**Dodatek č. 1**  
**ke smlouvě o dílo č. S 0181/2016/OMH**  
**„Regenerace sídliště Vršovců – III. etapa“**

ke smlouvě o dílo č. S 0181/2016/OMH „Regenerace sídliště Vršovců – III. etapa“ (dále jen smlouva“) uzavřené dne 12.07.2016

## Změnový list

číslo: **ZL 001** (pořadové číslo)

- 5.1. Fotodokumentace (příloha č. 4a)

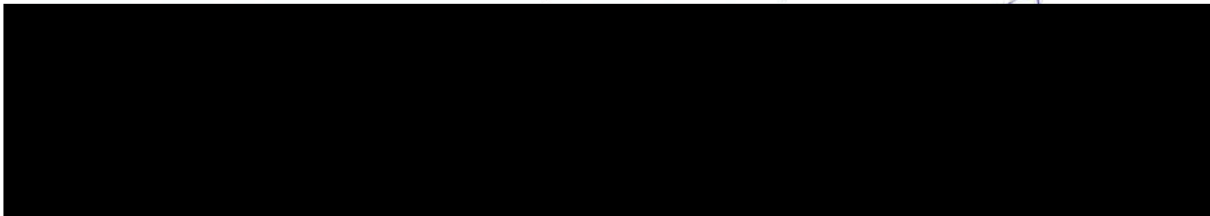
a) Při předání staveniště bylo zjištěno, že na ploše projektovaného parkoviště se nachází vzrostlý jírovec.. Do doby jeho pokácení bylo nutné přerušit práce.

b) Při fakturaci za 08/2016 bylo zjištěno, že ve výkazu výměr SO 02 je chybně uvedený popis položky v oddíle 5 pol. 3/1 Zámková dlažba tl. 60 200/200 šedá. V souladu s výkresovou dokumentací má být ve výkazu výměr uvedena Zámková dlažba tl. 60 200/100 šedá.

c) V průběhu přípravy území a odstraňování keřových skupin byly pod těmito dřevinami nalezeny pozůstatky původních obrubníků, dlažby a pískoviště, které nebyly při přípravě projektové dokumentace viditelné.

a) Přerušení stavebních prací na 10 kalendářních dnů.

b) Odečtení Zámkové dlažby tl. 60 200/200 šedé, přičtení Zámkové dlažby tl. 60 200/100 šedé ve stejné výměře

c) Odstranění stávajících ploch, zarovnání terénu a osetí travním semenem vč. prodloužení termínu o 4 kalendářní dny.
